DICTAMEN SECTORIAL

**DICTAMEN SECTORIAL DEL DEPARTAMENTO GENERAL DE IRRIGACIÓN DEL PROYECTO
“PROYECTO VIAL TERCERA TROCHA Y CRUCES ACCESO ESTE” – Departamento Guaymallén
EX - 2026- 00427338- GDEMZA-DGIRR.-**

“PROYECTO VIAL TERCERA TROCHA Y CRUCES ACCESO ESTE”

Departamento Guaymallén

Figura. 2. Interferencias del Tramo I del proyecto con la red de riego. Fuente: Servidor de mapas DGI-2026

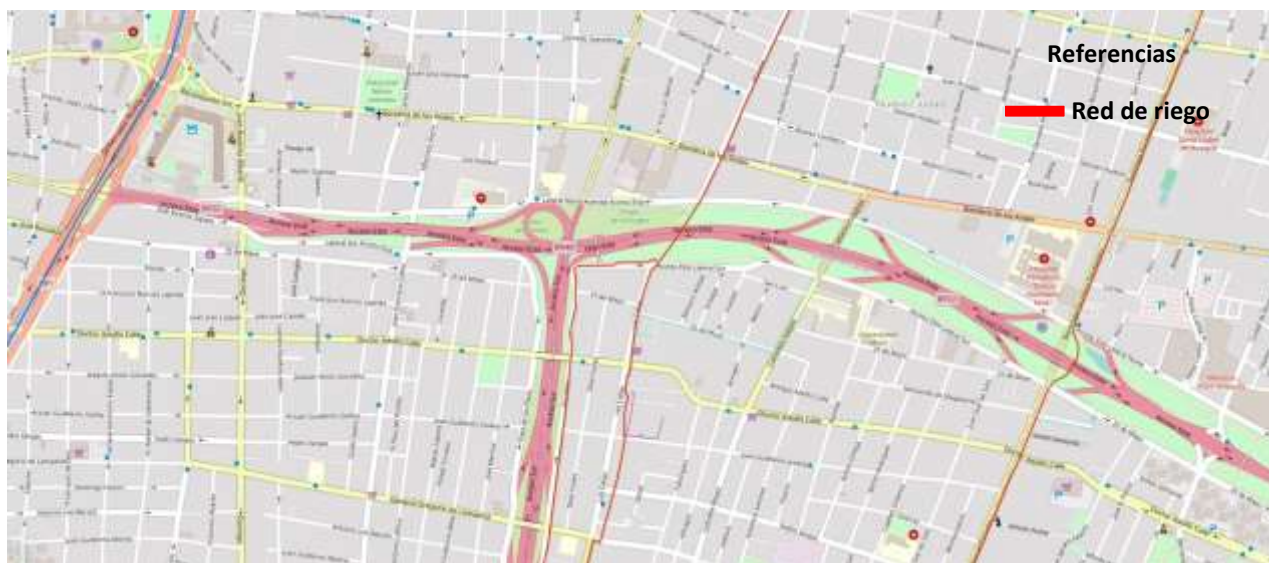
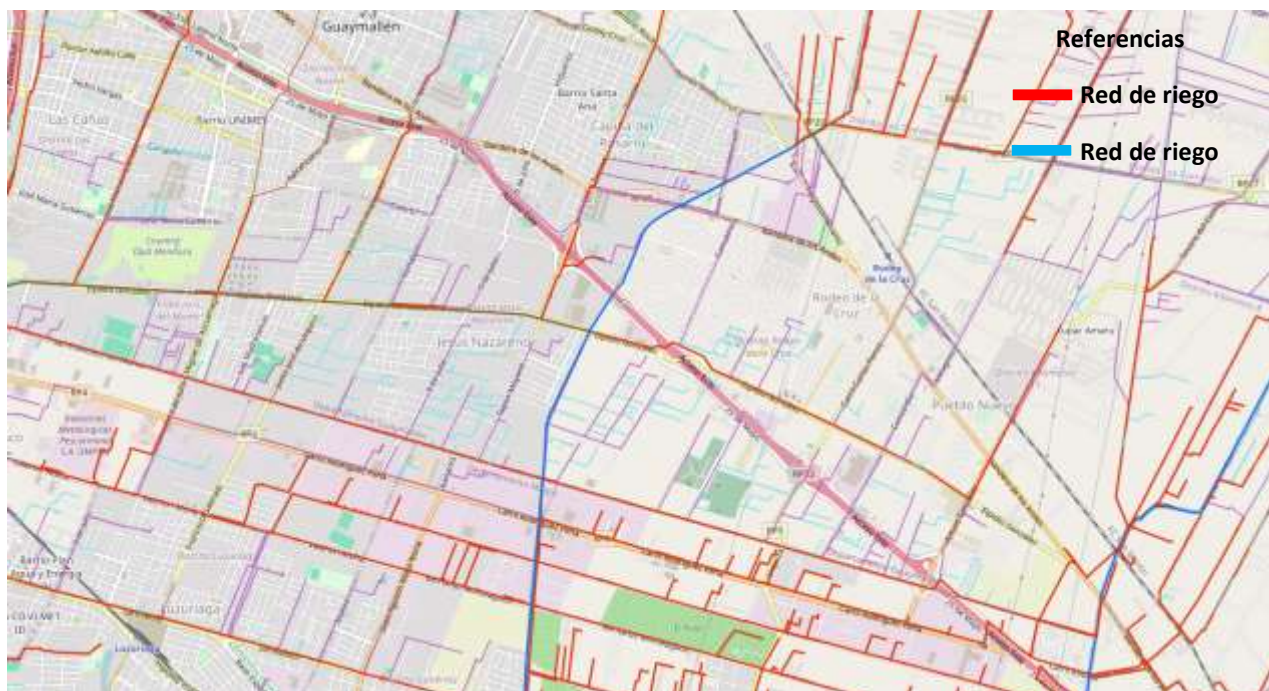
El proyecto interfiere sobre distintos puntos de la traza de los siguientes canales de riego: Hijuela Guaymallén, Hijuela Figueredo, Hijuela Oeste, Hijuela Este, Hijuela Orqueta, Hijuela Tapón Mayan, Hijuela Confín Desagüe, Hijuela San Francisco, entre otras.

Esta infraestructura de riego es jurisdicción de la Inspección Rama Mathus Hoyos perteneciente a la Asociación de inspecciones de cauce Segunda zona de riego del Río Mendoza. (ver Figura. 2 y Figura. 3)

El proyecto también interfiere con el Canal Pescara administrado por la Inspección de desagüantes industriales Canal Pescara.

- Se deberá presentar previo al inicio de las obras los proyectos ejecutivos de todas las obras que tengan incidencia sobre los cauces de riego y sus servidumbres, para su evaluación y aprobación por parte de la Subdelegación de Aguas del Río Mendoza, la Asociación de Inspecciones de Cauces 2º Zona del Río Mendoza y el Departamento General de Irrigación.

- Coordinar las obras respectivas con la Subdelegación de Aguas del Río Mendoza y la Asociación de Inspecciones de Cauces 2º Zona del Río Mendoza, según corresponda, de tal manera que no interfieran en el funcionamiento de los canales de riego.

- Solicitar los permisos específicos para cruzar cauces existentes en el área donde se ejecutará el proyecto.
- Dar aviso formal del inicio de las obras con 72 horas de anticipación para gestionar las inspecciones de control por parte de la Subdelegación del Río Mendoza y Asociación de inspecciones de cauces.

- Por último, es importante aclarar que las interferencias aquí detalladas entre el proyecto y la red de riego son de modo indicativo para establecerlas con exactitud el proponente debe presentar el proyecto ejecutivo y solicitar las misma y demás permisos en la Asociación de Inspecciones de Cauces 2ª Zona del Río Mendoza, Inspección de desagüantes industriales Canal Pescara y la Subdelegación de Aguas del Río Mendoza.
